# 改善箇所説明図

「不具合発生箇所」

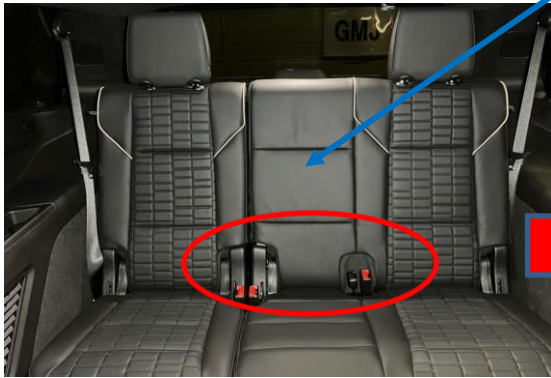
不 具 合 部 品

は、3列目シートシートベルトバックル Assy を示す。

3列目シートのシートベルトバックル Assy 製造時において、マウントブラケットにバックルを保持するためのリベットが適切に形成されてない可能性がある。この場合、衝突時に乗員を適切に拘束できず、怪我するおそれがある。

全車両、リベットの形成状態を点検し、形成不良があるものはシートベルトバックル Assy を良品に交換する。

運転席側 A ピラー(下側ドアヒンジの下)に青色ペイントを塗布する。
